## Estudio de Impacto Ambiental Categoría I

Información Complementaria N°2

### Proyecto Residencial Acacias Las Veraneras

La información complementaria fue solicitada por el Ministerio de Ambiente a través de Nota DRPM-NA-SEEIA-015-2021 de 21 de septiembre de 2021.

*Planos del Proyecto  
Acacias Las Veraneras*

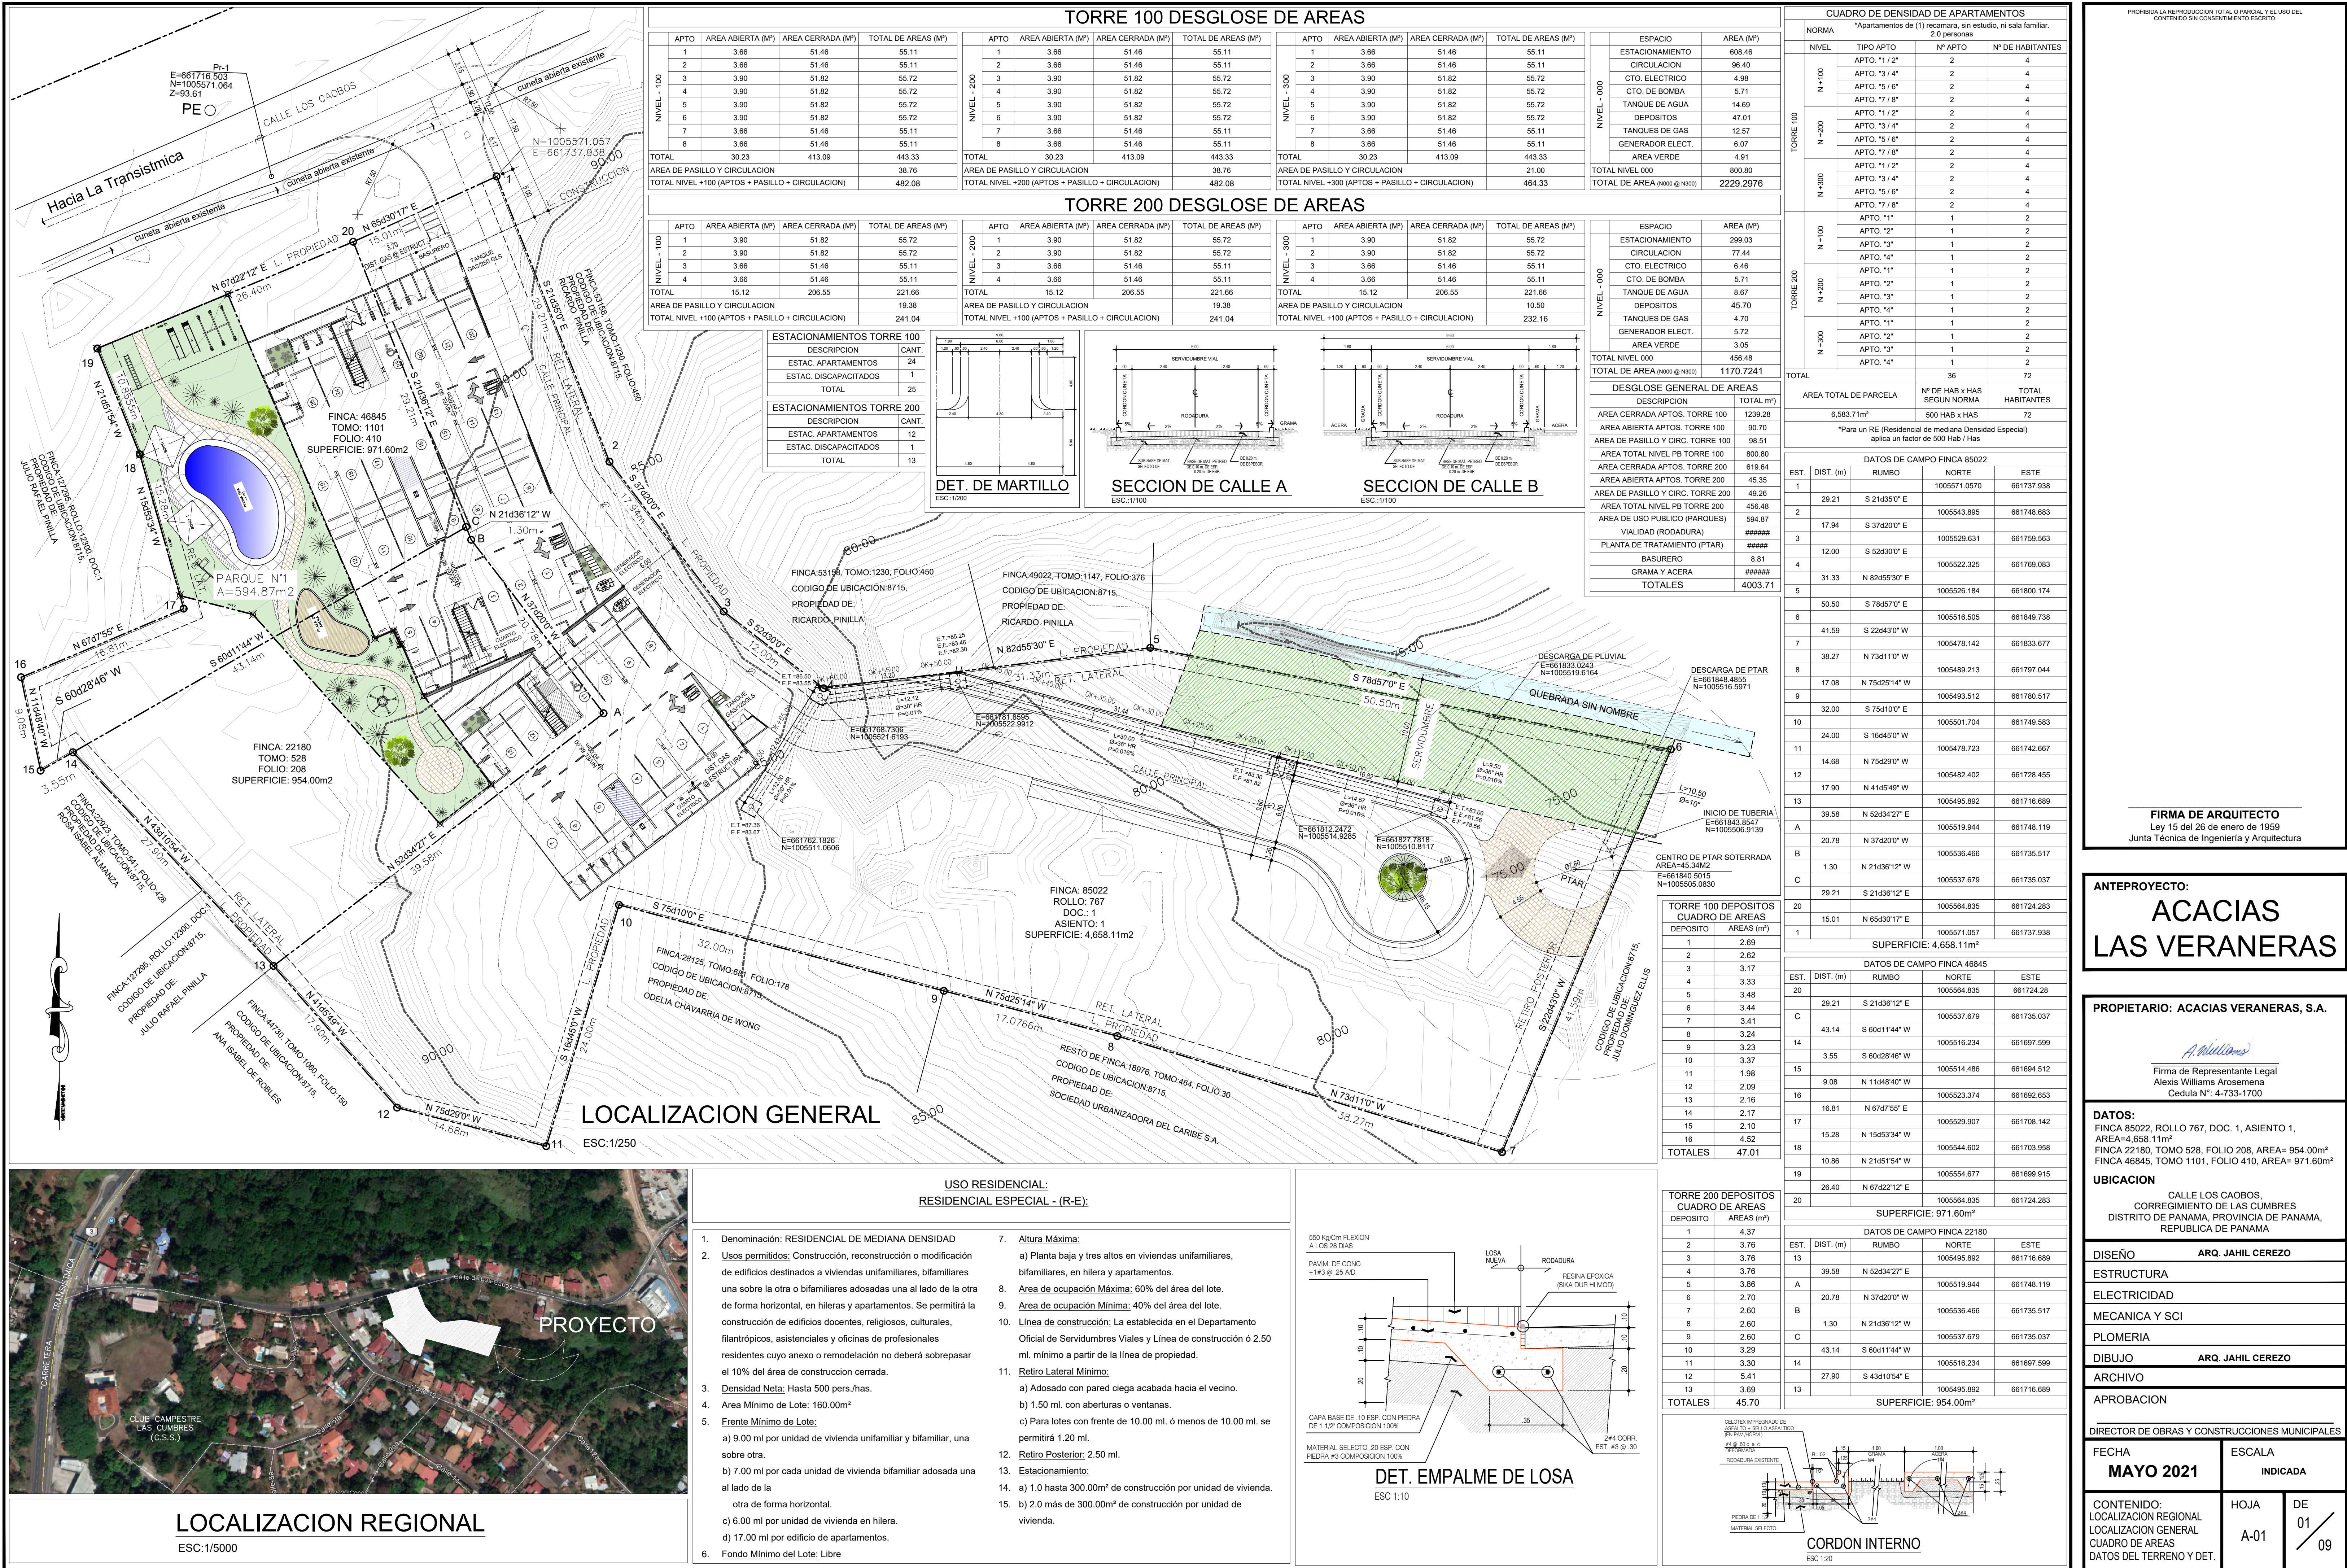
- a) Presentar los planos de la nueva distribución del proyecto contemplando la servidumbre de protección de la quebrada sin nombre en cumplimiento de la Ley 1 forestal del 3 de febrero de 1994.
- b) Presentar los planos del manejo de las aguas pluviales del proyecto contemplando el área de protección de la quebrada Sin Nombre.
- c) Realizar caracterización de la fauna acuática de la quebrada sin nombre; presentar el respectivo informe elaborado y firmado por un profesional idóneo.
- d) Presentar el Plan de Manejo Ambiental actualizado con las medidas de mitigación correspondientes respecto a la quebrada sin nombre.

**Observación No. 2.** En la pregunta 5 de la primera información DRPM-NA-SEEIA-012-2021, la cual hacia referencia presentar las coordenadas UTM de la ubicación de la planta de tratamiento de aguas residuales y presentar coordenadas UTM con DATUM de la ubicación de la descarga de la planta de tratamiento, por lo que el promotor responde que presenta las coordenadas de ubicación solicitadas, sin embargo mediante verificación de coordenadas, las coordenadas se ubicaron los puntos en la servidumbre de protección de la quebrada sin nombre, por lo que solicitamos:

- a) Coordenadas UTM con su respectivo DATUM del área de la PTAR y de la descarga de la PTAR, considerando respetar la servidumbre de protección de la quebrada sin nombre.
- b) Longitud y coordenadas UTM con su respectivo DATUM del alineamiento de la infraestructura necesaria para transportar las aguas residuales desde el área de la PTAR al punto de descarga.
- c) Realizar monitoreo de calidad de agua de la quebrada sin nombre elaborado por un laboratorio acreditado por el Consejo Nacional de Acreditación.

**Punto a):** Se presenta el Plano de la nueva distribución del proyecto en el [Anexo 2](#). El documento considera el retiro o servidumbre de conservación del bosque ribereño de la quebrada sin nombre

**Punto a):** La PTAR será localizada en un área de 45.34m<sup>2</sup> el centro de esta zona tiene la siguiente coordenada UTM 661840N, 1005505E Datum WGS84. El punto de descarga se localiza en la siguiente coordenada UTM 661848N, 1005516E Datum WGS84. ([Ver Anexo 2](#))

**Punto b):** Las aguas residuales tratadas serán llevadas desde la PTAR a la quebrada sin nombre por una tubería de 10 pulgadas de diámetro con una longitud de 10.50 metros lineales. El punto de inicio se localiza en la siguiente coordenada UTM 661843N, 1005506E Datum WGS84 y el punto de descarga en la coordenada UTM 661849N, 1005517E Datum WGS84. ([Ver Anexo 2](#))

*Plano de alcantarillado  
pluvial del proyecto  
Acacias Las Veraneras*

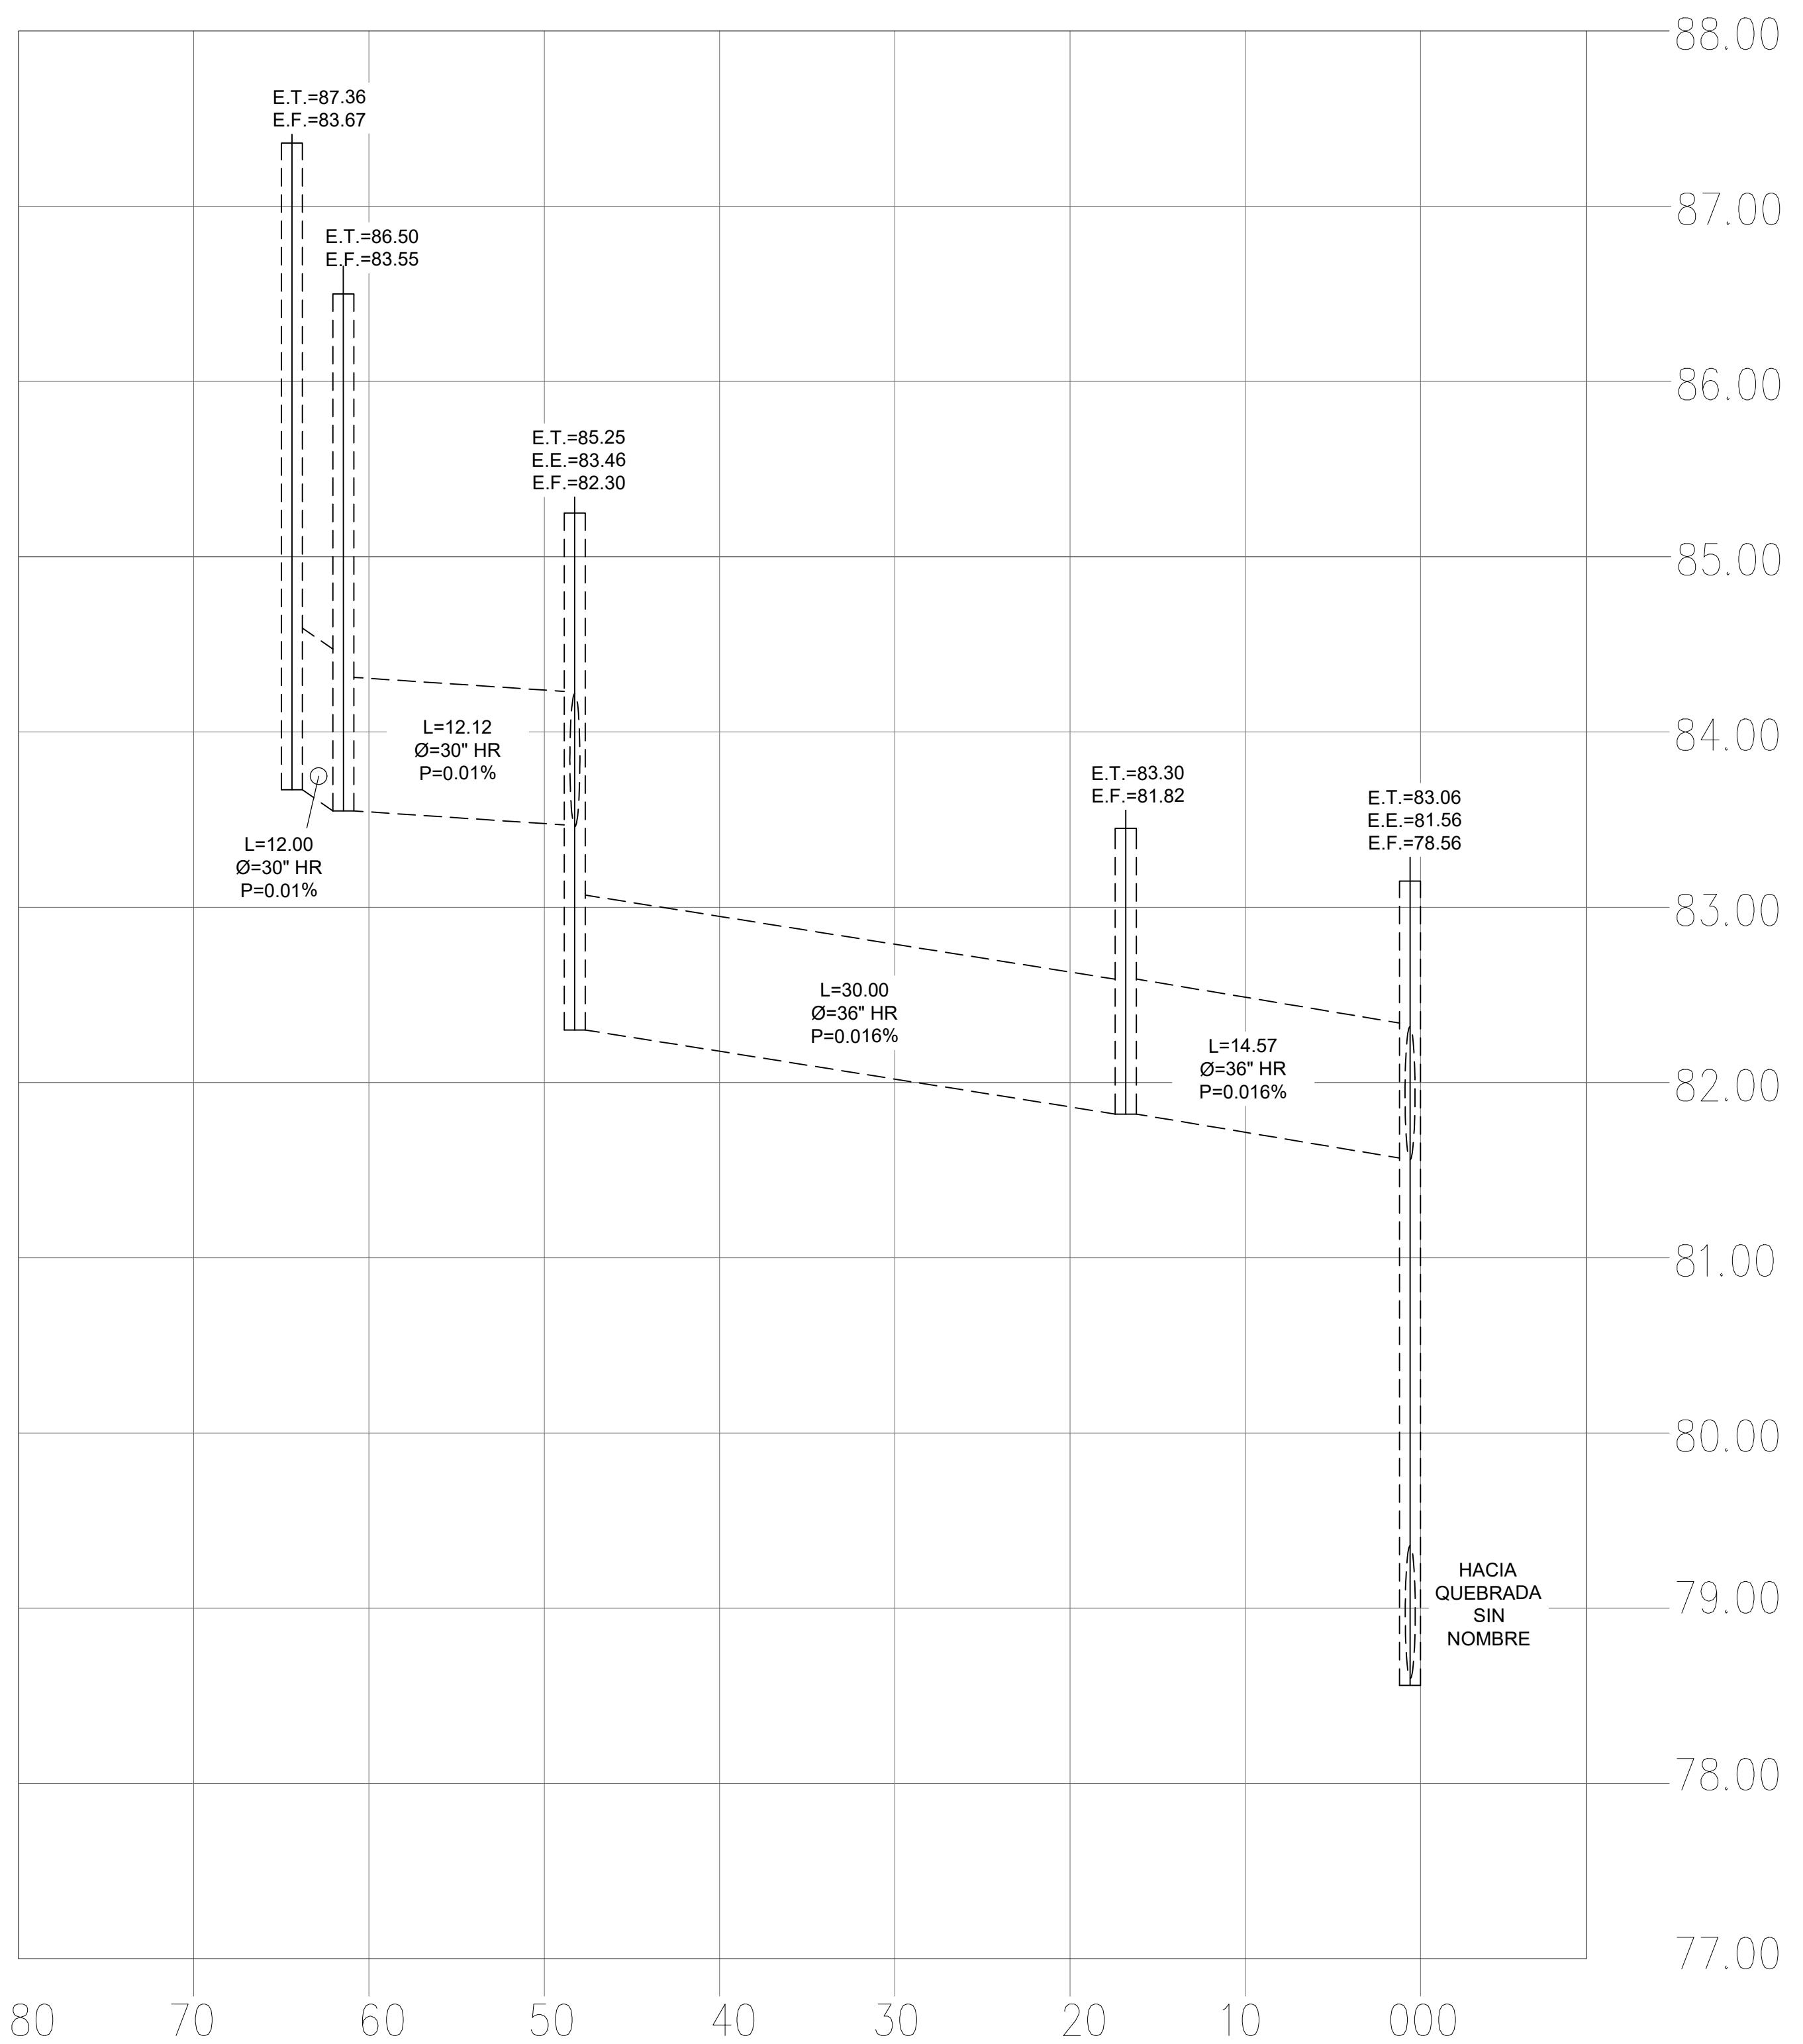
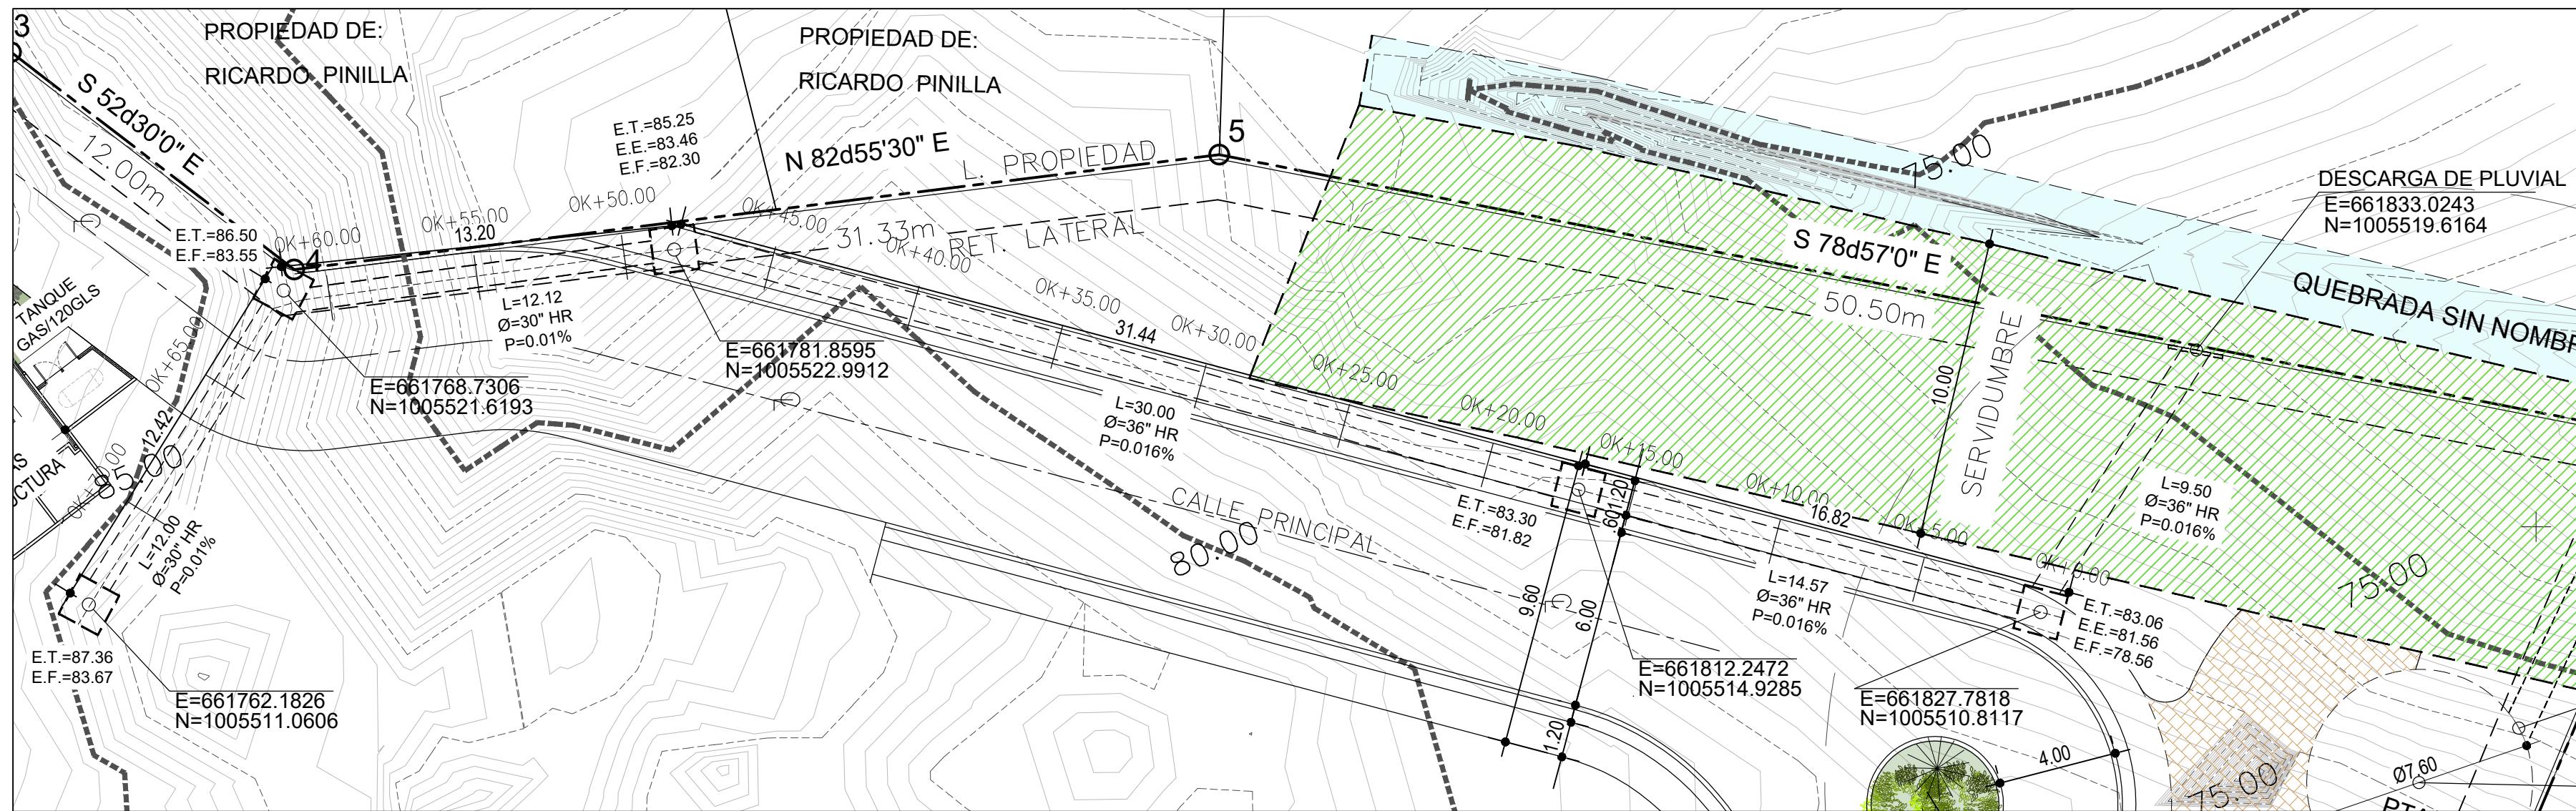
- a) Presentar las coordenadas UTM de la ubicación de los trabajos de entubamiento de la zanja.

**Punto b):** [Ver Anexo 3](#) Plano de alcantarillado pluvial del proyecto Acacias Las Veraneras.

**Punto a):** Los trabajos de entubamiento de la zanja corresponden a la instalación de una alcantarilla o tubería pluvial que tiene las siguientes coordenadas: ([Ver Tabla 2.1 y Anexo 2](#))
